OTROSÍ No. 2 AL CONTRATO DE OBRA No. PAF-EUC-O-081-2021 SUSCRITO ENTRE EL PATRIMONIO AUTÓNOMO ASISTENCIA TÉCNICA FINDETER EQUIPAMIENTOS PÚBLICOS, CUYO VOCERO Y ADMINISTRADOR ES FIDUCIARIA LA PREVISORA S.A. Y EL CONSORCIO MATECAÑA, NIT: 901.563.344-2

Mediante la presente se solicita realizar tramite de modificación e inclusión de nuevos ítems en el contrato de obra N° PAF-EUC-O-081-2021 cuyo objetivo es "EJECUCIÓN DE ESTUDIOS, DISEÑOS, CONSTRUCCIÓN Y PUESTA EN FUNCIONAMIENTO DE UN SACÚDETE INTEGRAL UBICADO EN LA URBANIZACIÓN SANTA CLARA EN EL MUNICIPIO

Ilustración 1. Juego de escalar volcán

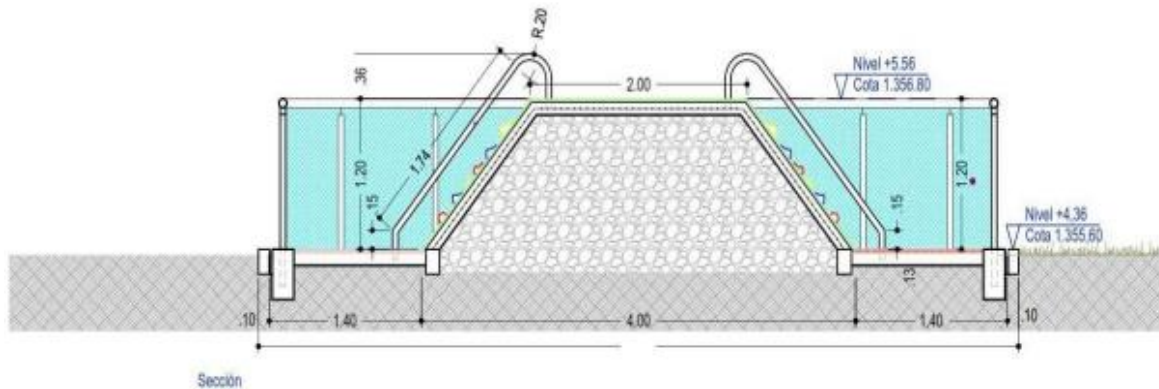
- **PISO EN CAUCHO EPDM DE JUEGOS INFANTILES e= 30 mm.**

Las características de los juegos propuestos requieren un piso amortiguante acorde a la altura de caída, para cumplir con la especificación se requiere de piso en caucho EPDM con espesor de 30 mm para para el juego del volcán ya que cuenta con una altura de 1.20 m y el Domo Baby con una altura de 1.20 m. Es acorde para asegurar que la superficie absorberá el impacto de la caída, está elaborado 100% en EPDM, tiene un espesor estándar de 30 mm.

ÍTEM	DESCRIPCIÓN	UNIDAD	PRECIO DEL ÍTEM	CANTIDAD	VALOR AJUSTADO
N. P	ZONAS EN CAUCHO JUEGOS INFANTILES (3 cm)	m2	\$396.066,00	48.88	\$19.359.706,08

La implementación de un recubrimiento en caucho granular de 30 mm, con una base elástica SBR negro de 20 mm y una capa de uso en EPDM de 10 mm full color para la zona de los juegos del volcán el objetivo principal es absorber los impactos.

Ilustración 3. Juego de Cuerda Piramidal.

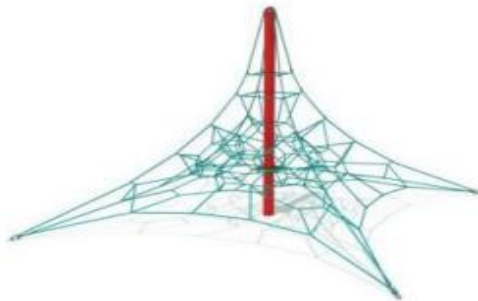
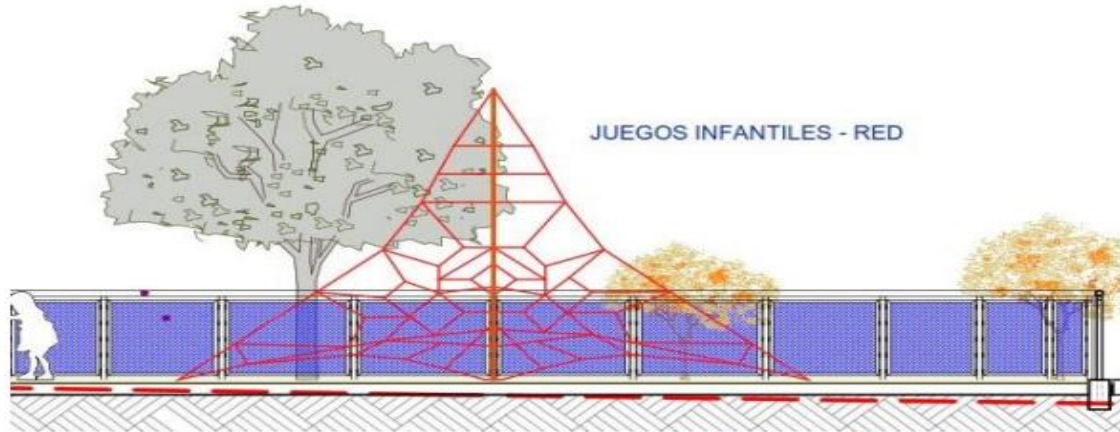
- **PISO EN CAUCHO EPDM DE JUEGOS INFANTILES e= 60 mm.**

Las características de los juegos propuestos requieren un piso amortiguante acorde a la altura de caída, para cumplir con la especificación se requiere de piso en caucho EPDM con espesor de 60 mm para el juego de cuerda piramidal ya que cuenta con una altura de 0.51 m y es acorde para asegurar que la superficie absorberá el impacto de la caída, está elaborado 100% en EPDM, tiene un espesor estándar de 60 mm.

ÍTEM	DESCRIPCIÓN	UNIDAD	PRECIO DEL ÍTEM	CANTIDAD	VALOR AJUSTADO
N. P	ZONAS EN CAUCHO JUEGOS INFANTILES (6 cm)	m2	\$536.066,00	88.25	\$47.307.824.50

La implementación de un recubrimiento en caucho granular de 60 mm, con una base elástica SBR negro de 50 mm y una capa de uso en EPDM de 10 mm full color para la zona de los juegos de cuerdas piramidal el objetivo principal es absorber los impactos. El costo directo de la presente actividad se deriva del análisis y aprobación del APU y la cotización de materiales suministrado por parte del contratista de obra. (...)” [sic]
